Arica I Solar PV Power Project – Chile

ENVIRONMENTAL AND SOCIAL STRATEGY – DRAFT

**“PLANTA SOLAR FOTOVOLTAICA ARICA I, 8 MW
AMPLIACIÓN”**

Adenda N° 1 de Respuesta de Informe Consolidado N° 1 de Solicitud de Aclaraciones, Rectificaciones y/o Ampliaciones a la Declaración de Impacto Ambiental del Proyecto “DECLARACIÓN DE IMPACTO AMBIENTAL PLANTA SOLAR FOTOVOLTAICA ARICA I, 8 MW AMPLIACIÓN”.

DECLARACIÓN DE IMPACTO AMBIENTAL
 PLANTA SOLAR FOTOVOLTAICA ARICA I,
 8MW AMPLIACION
 PLANO DE UBICACIÓN DE HALLAZGO N°2

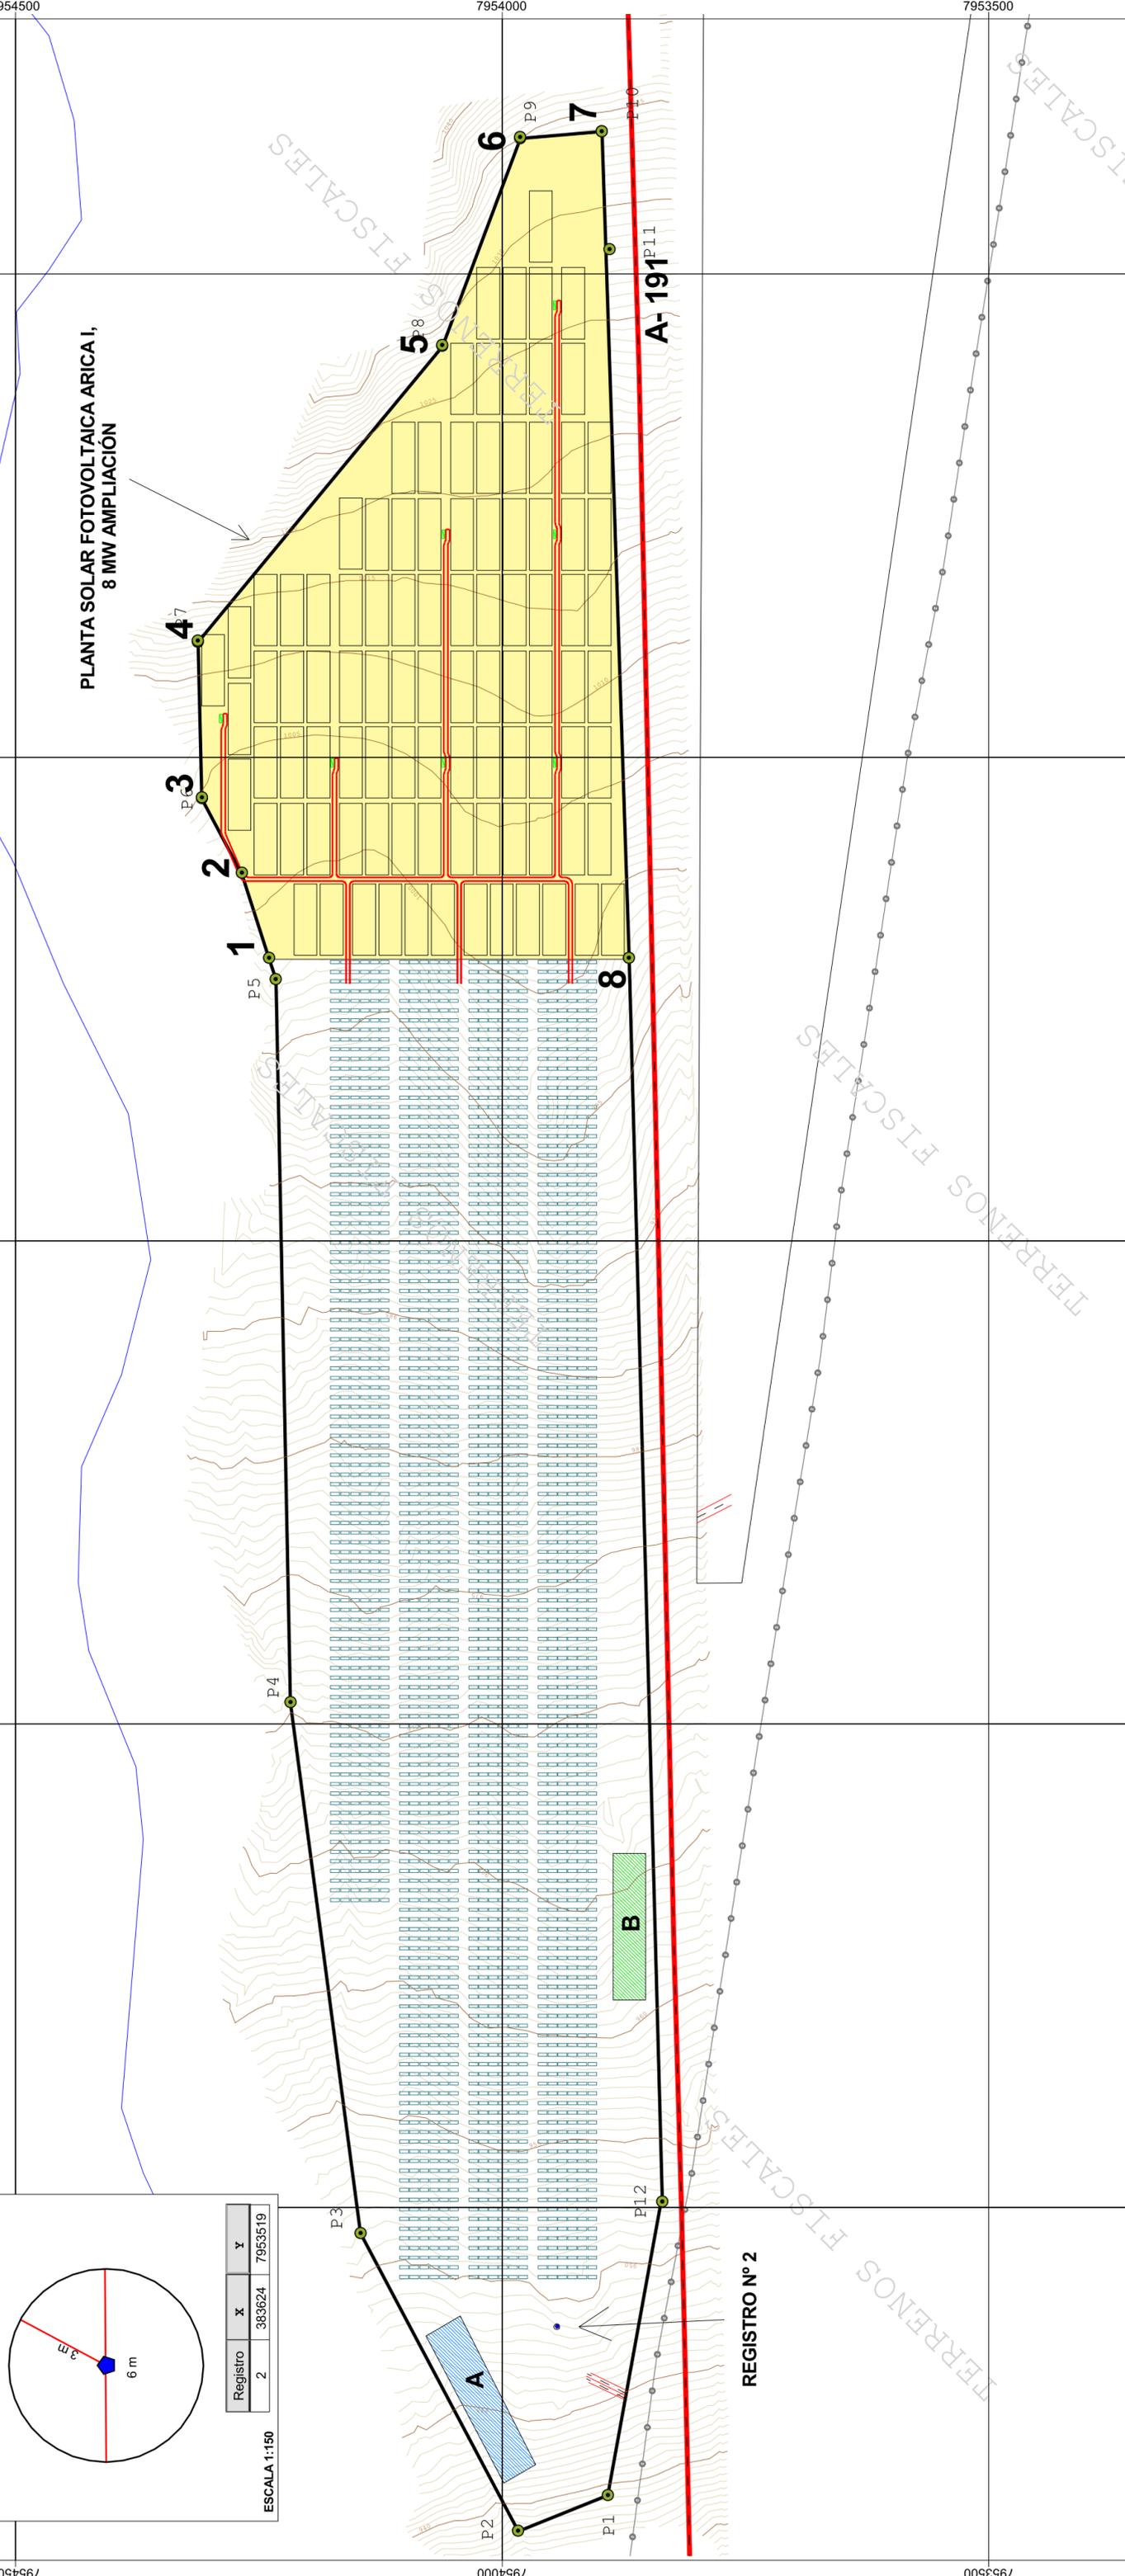
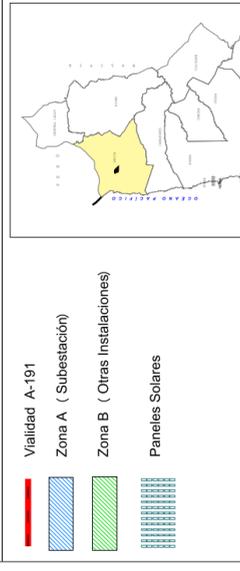
- **El titular deberá presentar un plano a escala adecuada, con más datalles que el presentado en la DIA (Figura 3, Página 31) que haga la relación espacial entre las obras planteadas por el proyecto (el proyecto original y su ampliación propuesta) y la zona de restricción arqueológica relacionada con el Hallazgo N° 2.**

- **Se deben especificar las características y tamaño del cerco permanente para el Hallazgo N° 2, con un buffer adecuado.**
- **Se debe hacer entrega a este Consejo de un Informe de Actividades, una vez concluidas las labores de inducción y cercado.**

- En el Anexo N° 1 se adjunta el Plano de Ubicación de la Planta Solar Fotovoltaica Arica I de 18 MW más la Ampliación de 8 MW y la zona de Restricción Arqueológica para el Hallazgo N° 2, el cual cabe señalar que se encuentra en el polígono total pero específicamente en el área de Arica I de 18 MW.

- Se propone resguardar la integridad del hallazgo mediante la instalación de un cerco sólido de carácter permanente con un buffer de 3 metros. De esta manera el área donde se emplaza el hallazgo quedará sin intervenir por las obras del proyecto. Esta zona deberá ser considerada “área restringida” y deberá contar con una señalética adecuada.

DECLARACION DE IMPACTO AMBIENTAL
LINEA DE ALTA TENSION 66 Kv PAMPA DOS CRUCES

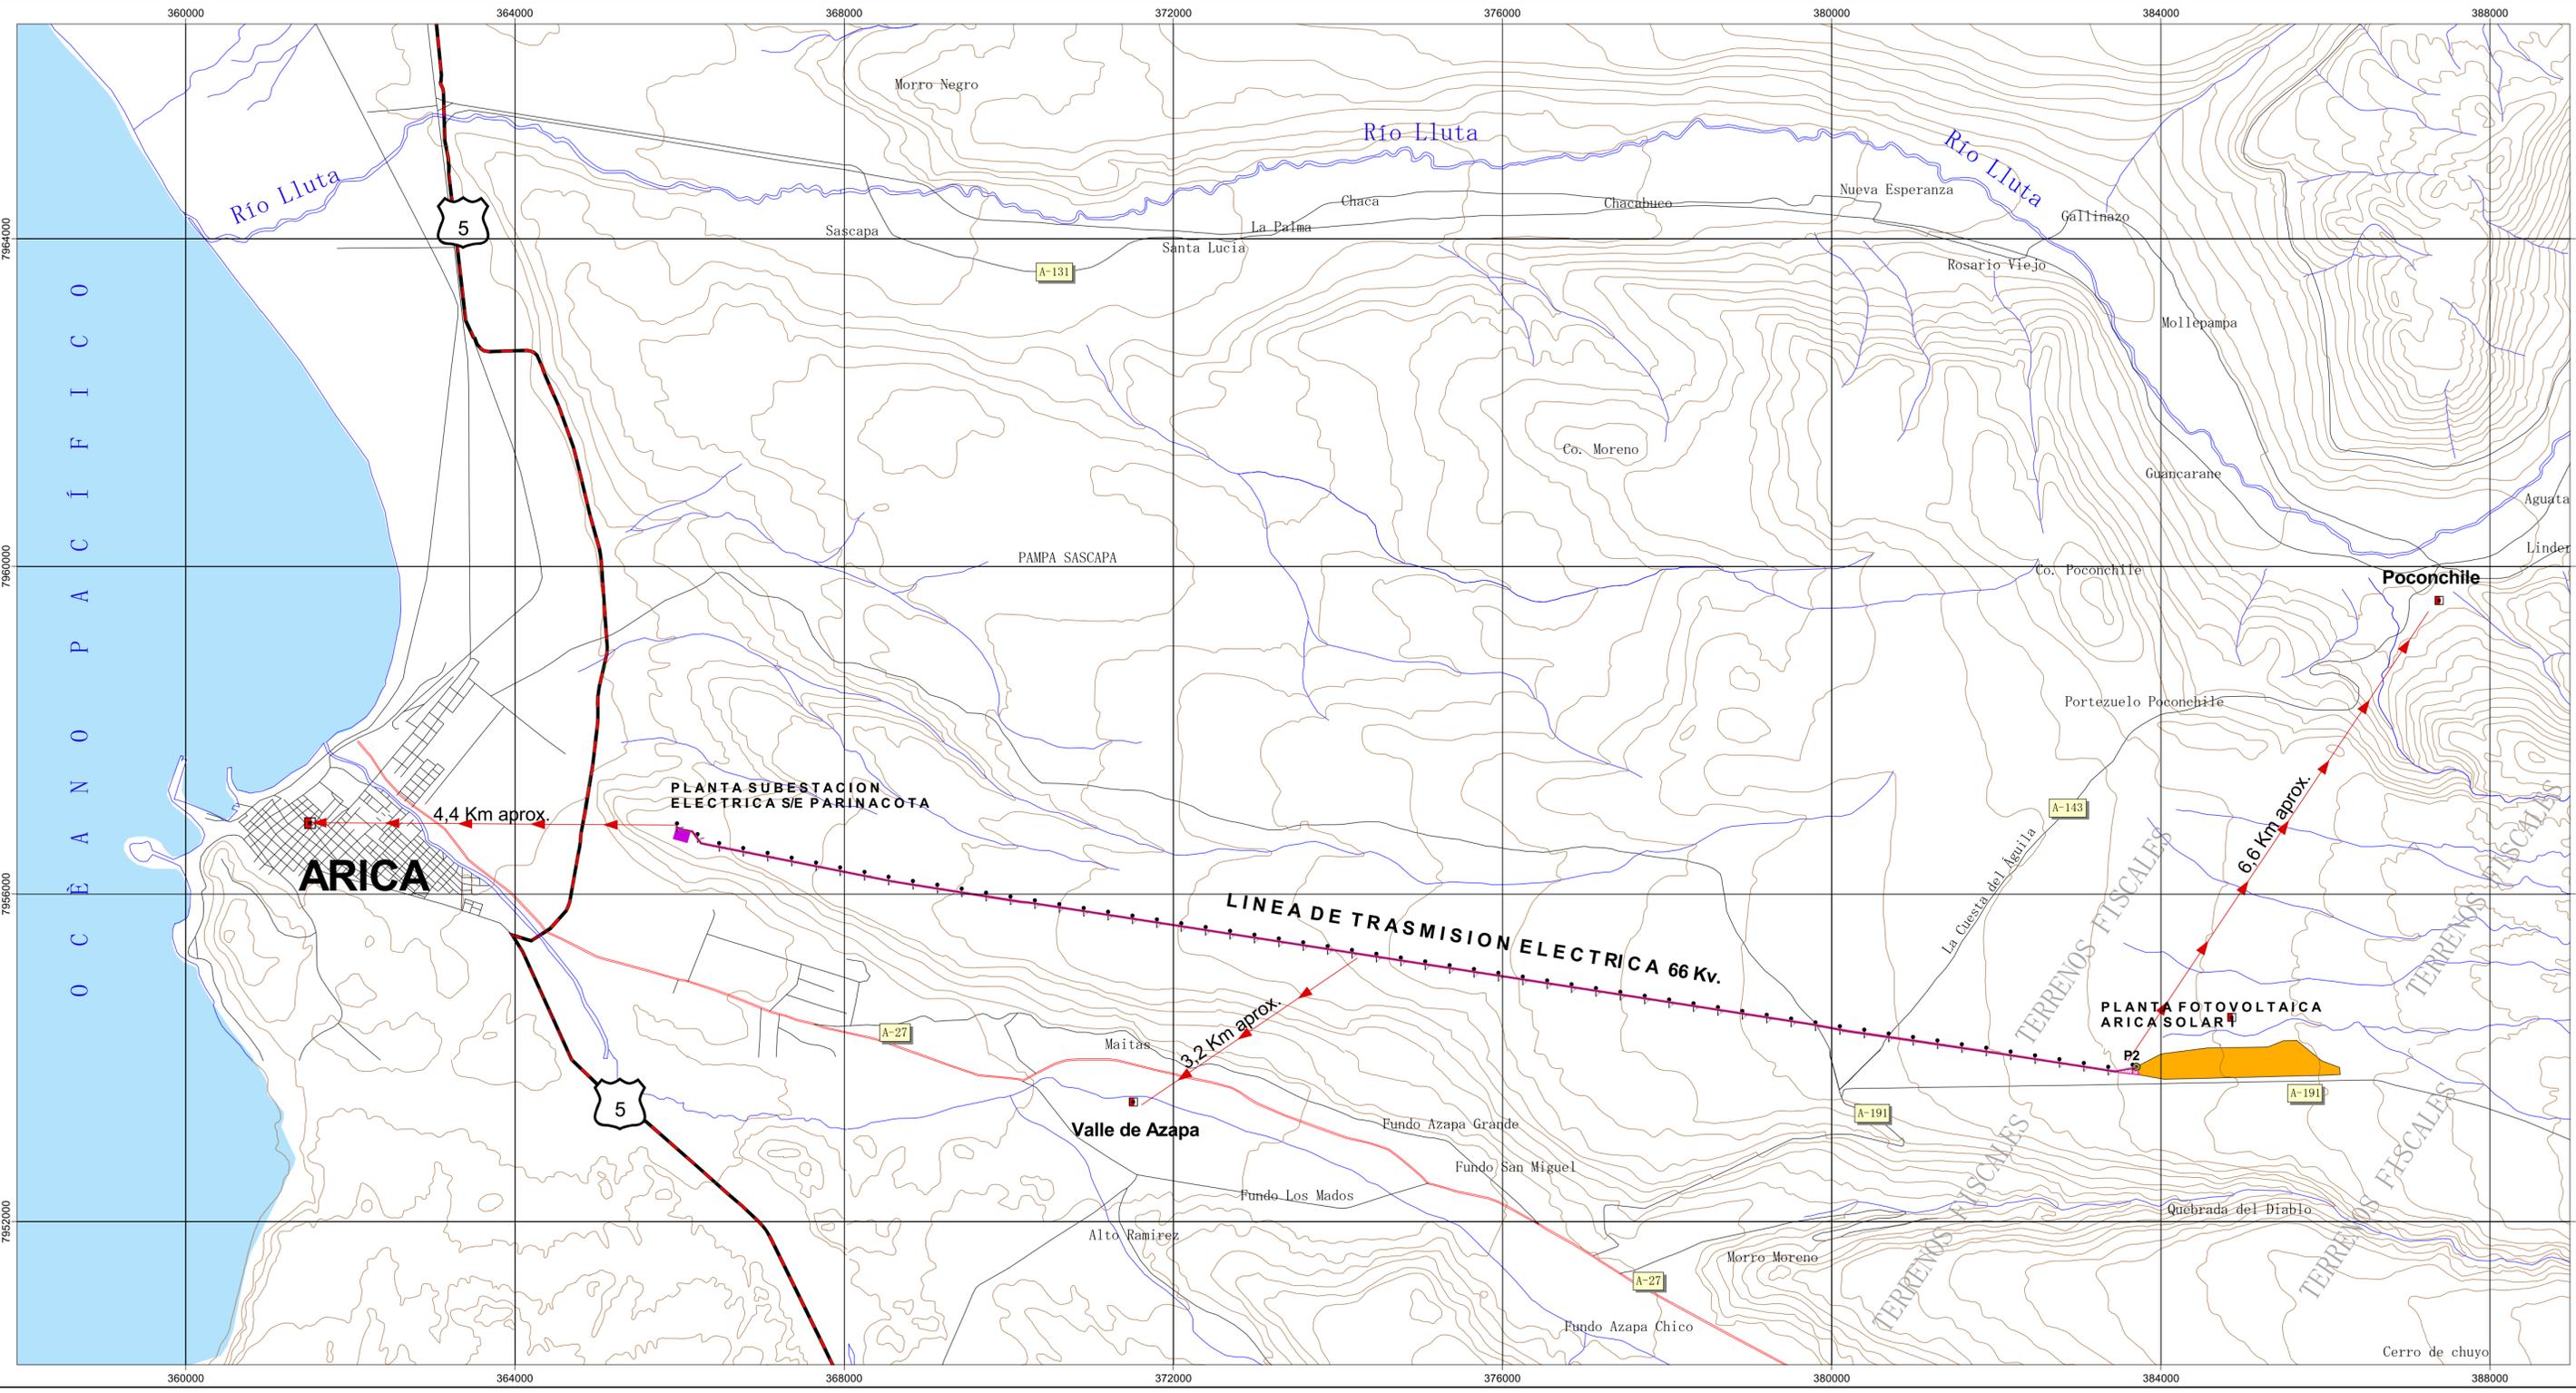
a) El área y trayecto de la servidumbre deberá ajustarse a las coordenadas informadas y especificadas en el Ord. N° SEO15 - 3267 de fecha 17 de diciembre de 2012 del Ministerio Nacionales y reconocidas por la empresa de acuerdo a la carta de aceptación de fecha 19 de diciembre de 2012. Lo anterior dado que, las coordenadas indicadas en la DIA en el punto 1.4, tabla N° 2 no coinciden con las coordenadas señaladas en el oficio antes descrito. En consecuencia, las coordenadas de los vértices quedarán refrendadas en un plano oficial de acuerdo al Manual de Normas Técnicas del Ministerio de Bienes Nacionales.

Las coordenadas presentadas en el punto 1.4, tabla N°2 de la DIA, no corresponden a la servidumbre de la Línea de transmisión si no al trazado de la línea.

Sin embargo (**Ver Anexo 1**) en cual se visualiza lo antes mencionado.

PLANO DE UBICACIÓN

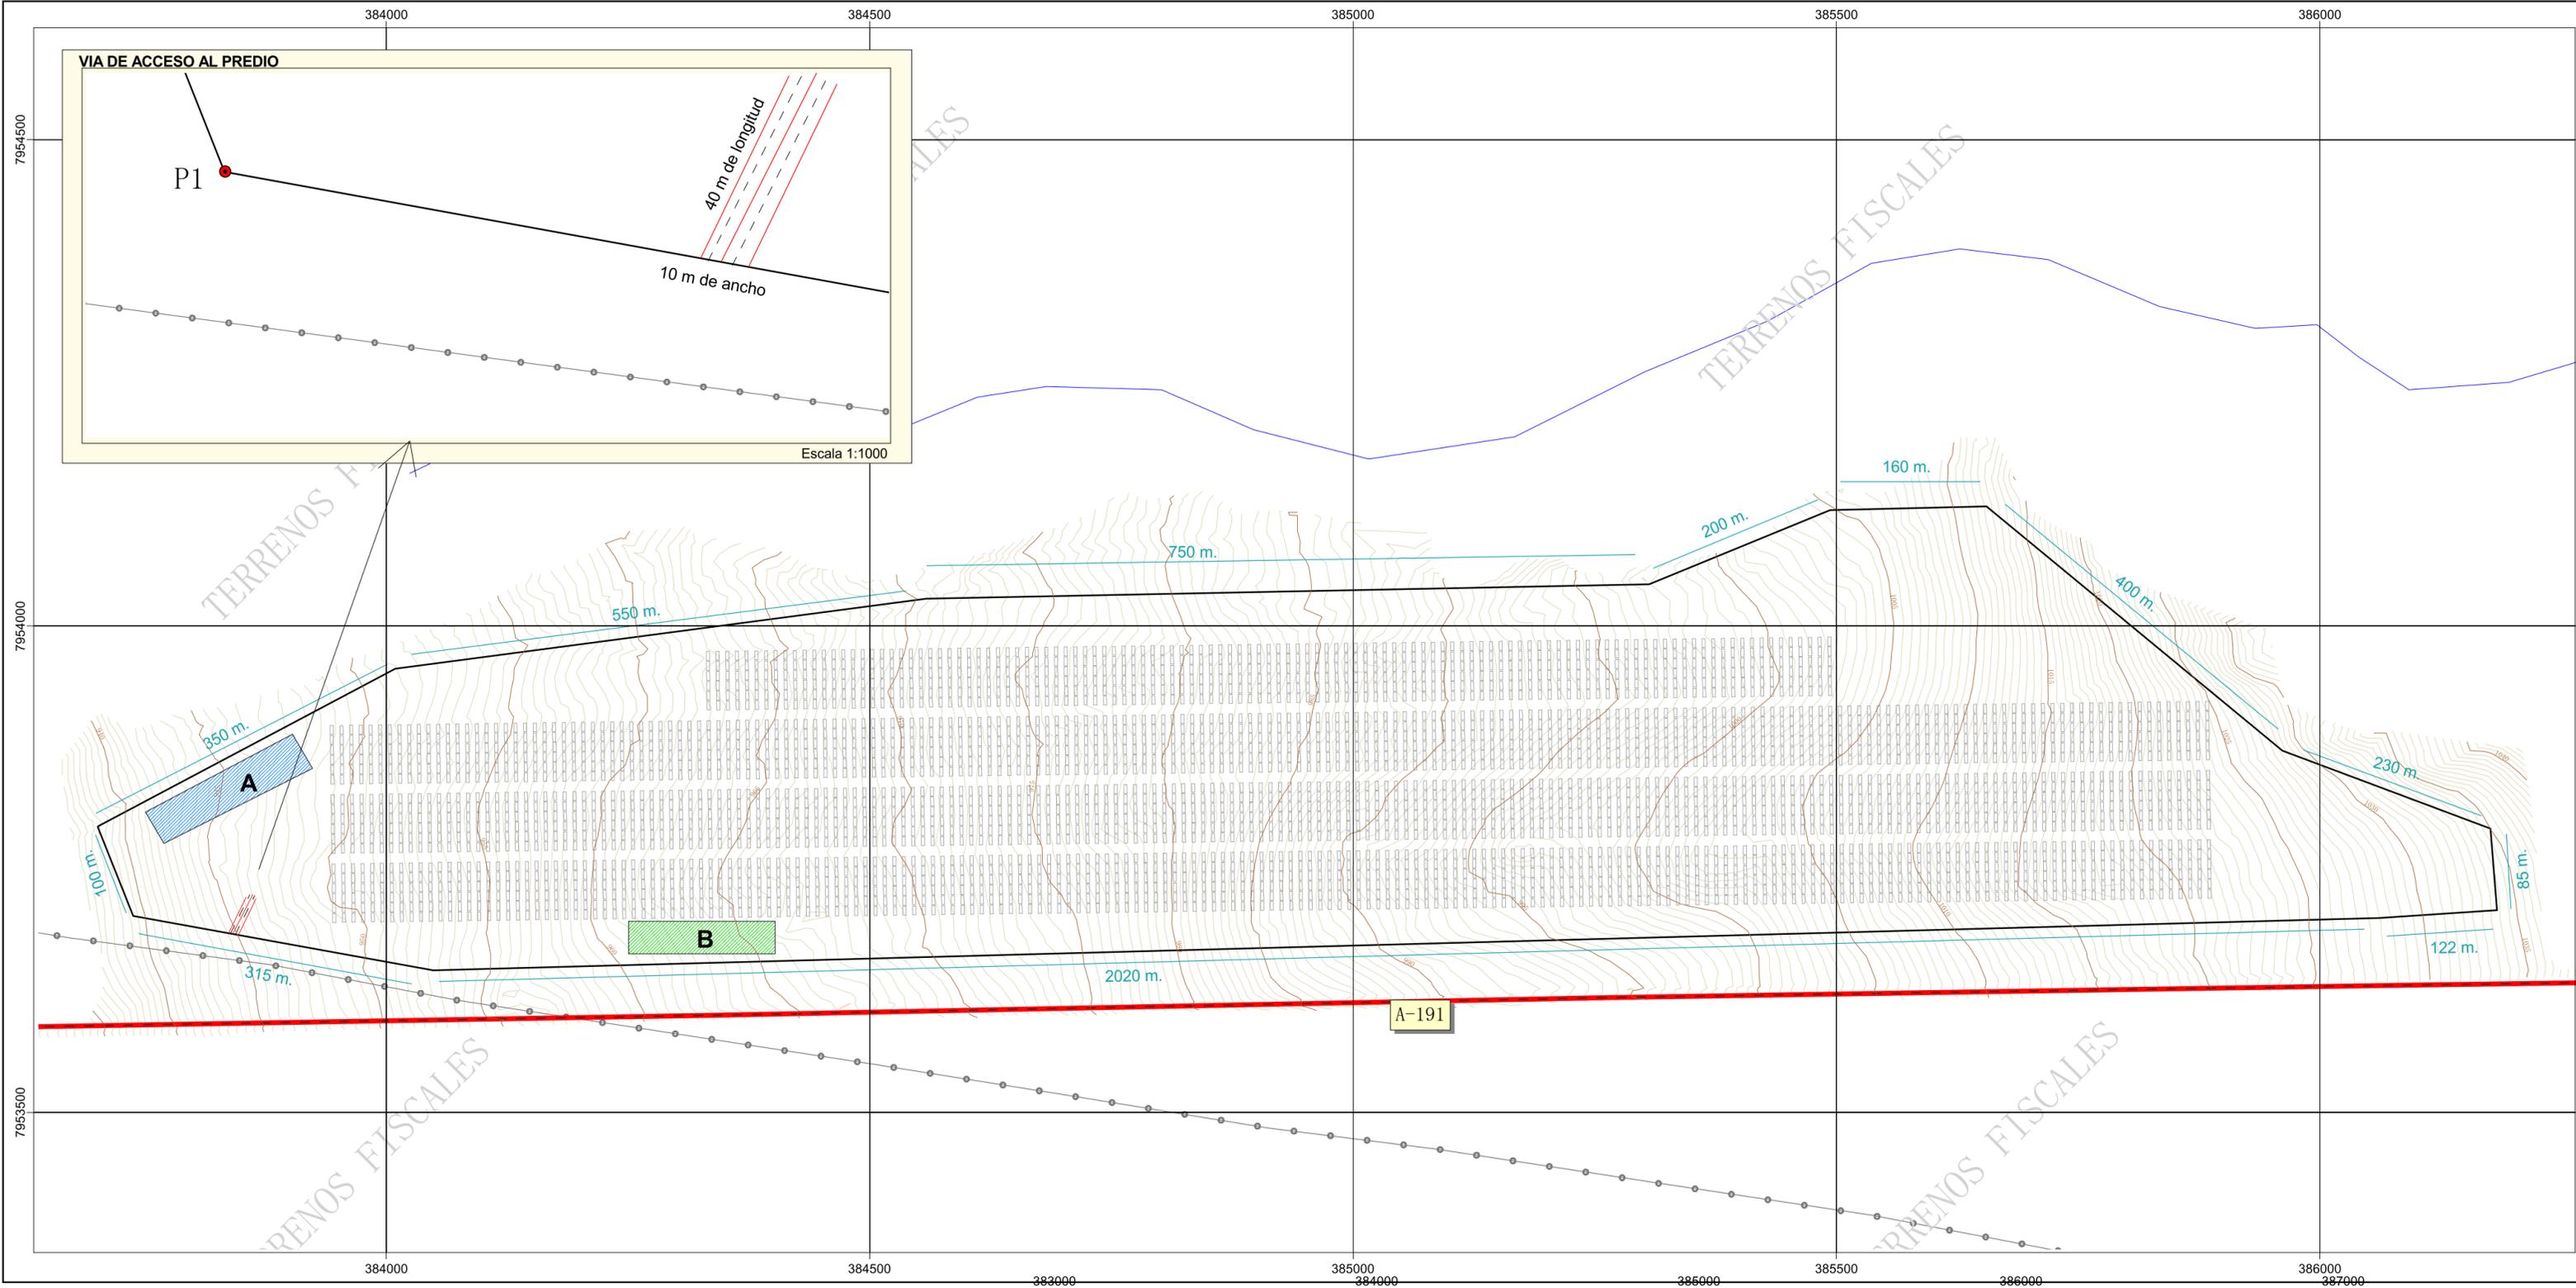
a) Plano de ubicación, que señale la posición relativa del predio respecto de los terrenos colindantes y del espacio público.

- a) Se adjunta Plano de Ubicación, ver anexo N° 1
- b) Se adjunta Plano de emplazamiento, ver anexo N° 2
